Title - Sujet NGCC Terry Fox PVN		
Solicitation No. - N° de l'invitation F7049-200041/B		Amendment No. - N° modif. 022
Client Reference No. - N° de référence du client F7049-200041		Date 2022-03-10
GETS Reference No. - N° de référence de SEAG PW-\$\$MD-043-28394		
File No. - N° de dossier 043md.F7049-200041	CCC No./N° CCC - FMS No./N° VME	
<b>Solicitation Closes - L'invitation prend fin</b> <b>at - à 02:00 PM</b> Eastern Daylight Saving Time EDT <b>on - le 2022-05-17</b> Heure Avancée de l'Est HAE		
F.O.B. - F.A.B.		
Plant-Usine: <input type="checkbox"/> Destination: <input type="checkbox"/> Other-Autre: <input type="checkbox"/>		
Address Enquiries to: - Adresser toutes questions à: Pandini, Madeleine		Buyer Id - Id de l'acheteur 043md
Telephone No. - N° de téléphone (873) 353-9119 ( )		FAX No. - N° de FAX ( ) -
Destination - of Goods, Services, and Construction: Destination - des biens, services et construction:

## **Demande de soumissions – Modification n° 022**

**La présente modification vise les points suivants :**

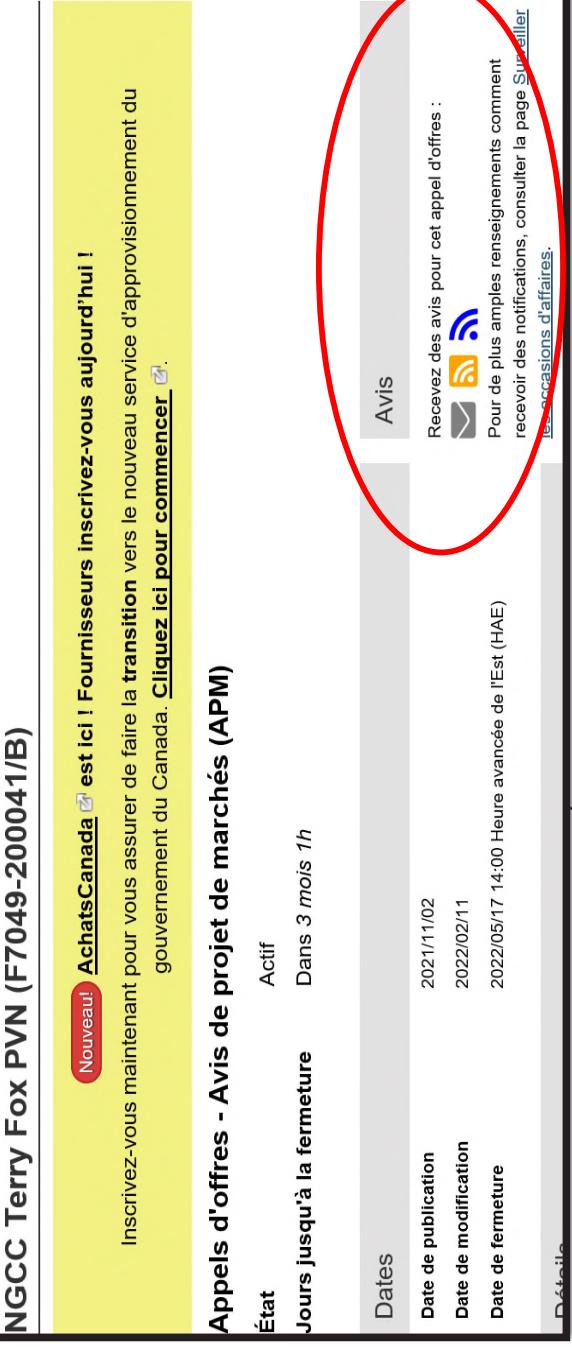
198 Article 12.1 de la Partie B de l'EDT : Pour le point 3.4.2.26d, Les capteurs de pression individuels des cylindres sont courants dans les moteurs à bicarburation ou à gaz. Lorsqu'un moteur à gaz fonctionne selon le principe d'Otto, les culasses doivent être équipées de capteurs électriques spéciaux pour ajuster le processus de combustion sensible spécifique à chaque cylindre. Cela est nécessaire pour charger les cylindres de manière égale, afin d'éviter les cognements et les ratsés d'allumage qui peuvent entraîner des explosions dans le conduit d'échappement. Il y a donc de arguments solides en faveur du moteur à gaz. Cependant, dans les moteurs diesel, le processus de combustion est différent et aucun ajustement spécifique au moteur n'est nécessaire. Il n'y a pas non plus d'autres arguments forts qui pourraient valoriser l'investissement. C'est pourquoi les culasses ne sont généralement pas équipées d'un système de contrôle continu de la pression des cylindres, car cela ajoute des coûts et apporte peu de valeur. Si nous devions mettre en œuvre le contrôle continu de la pression des cylindres sur nos moteurs diesel, cela nécessiterait des travaux de recherche et développement, d'ingénierie et d'essais spécifiques pour le mettre en œuvre sur la culasse. En outre, le Canada serait propriétaire d'un moteur dont les culasses seraient fabriquées spécialement et ne seraient pas utilisées ailleurs. Et il est peu probable qu'elles soient utilisées ailleurs non plus. Les moteurs diesel à vitesse moyenne ont des soupapes indicatrices sur le dessus de la culasse où les pressions de pointe peuvent être mesurées par un appareil portatif. Serait-il possible d'éliminer cette exigence et de permettre que les pressions de pointe soient mesurées par des appareils portatifs ?

La fourniture d'un système de surveillance de la pression des cylindres individuels sera considérée comme facultative. Les soumissionnaires doivent inclure le coût de la fourniture d'un tel système, tel que spécifié, comme une option, si disponible. Le coût ne sera pas inclus dans le prix global de l'offre.
